**PROCEDURA DI SELEZIONE N. “ADR 09/2025” PER L’AFFIDAMENTO DI UNA SUBCONCESSIONE DI AREE FINALIZZATA ALLA REALIZZAZIONE E GESTIONE DI DUE PUNTI VENDITA DESTINATI AD ATTIVITÀ DI “RISTORAZIONE” E RELATIVA AREA LOGISTICA PRESSO L’AEROPORTO “LEONARDO DA VINCI” DI FIUMICINO.**

**RISPOSTE ALLE RICHIESTE DI CHIARIMENTI RELATIVE ALLA LETTERA D’INVITO**

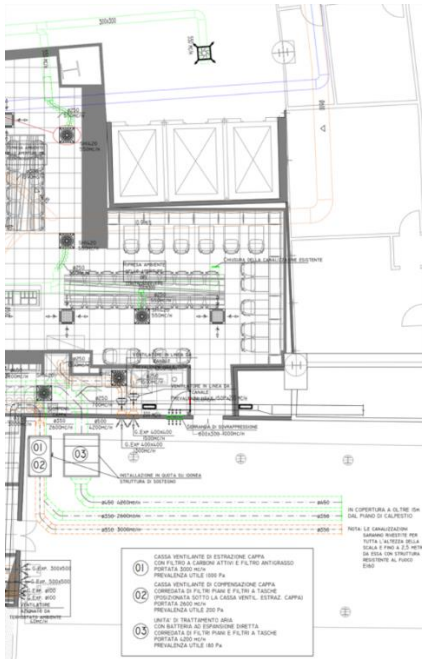
21. ADR specifica che la realizzazione delle pareti rei a confine con altri spazi, sarà a cura di ADR.
22. Nella scheda tecnica Allegato 4.f/g (pianta a sinistra nell'immagine in calce) viene indicato un canale di mandata aria ad alta velocità (in blu scuro) che si stacca dal canale principale a monte della VAV esistente (rettangolo giallo) e che arriva e si interrompe immediatamente all'interno dell'area esattamente come viene indicato per le predisposizioni classiche per una white box. Analogamente, anche il canale di ripresa in verde giunge immediatamente all'interno della white box e qui si interrompe. Il canale blu di alta velocità indicato come predisposizione, non può essere utilizzato dal sub-concessionario poichè lo stesso fa riferimento alla distribuzione aeroportuale a servizio delle aree comuni. Tali canali ad alta velocità prevedono sempre a valle l'utilizzo di VAV (di gestione ADR) che permettono l'abbassamento delle velocità dell'aria e consentono la distribuzione della stessa su canali a bassa velocità con immissione/estrazione a servizio delle zone comuni. Ad integrazione di questo si specifica che è necessario considerare ai fini del progetto quanto riportato nella pianta a destra dell'immagine in calce, ovvero che le predisposizioni continuano nel loro sviluppo all'interno dell'area sub-concessa. Infatti, la canalizzazione azzurra prosegue verso la cassetta VAV di valle (rettangolo tratteggiato rosso) dopo la quale le canalizzazioni da alta velocità si trasformano in canali a bassa velocità (canali in verde) e da queste sono presenti degli stacchi realizzati con canali flessibili collegati a diffusori elicoidali di mandata. Stesso discorso per la canalizzazione di ripresa (questa volta in arancione sulla pianta di destra) che prosegue con una sua distribuzione all'interno dell'area e dalla quale sono presenti stacchi con flessibili collegati a diffusori di ripresa. Il Soggetto Affidatario, una volta aver avuto accesso all'area, troverà quelle canalizzazioni che sono proprie della distribuzione dell'aria a servizio della climatizzazione della hall e il suo intervento si limiterà a riposizionare i diffusori elicoidali in funzione del nuovo layout e ad integrare il proprio impianto con un sistema di climatizzazione del tipo VRV (proprio come attualmente viene fatto dal sub-concessionario presente ad oggi).
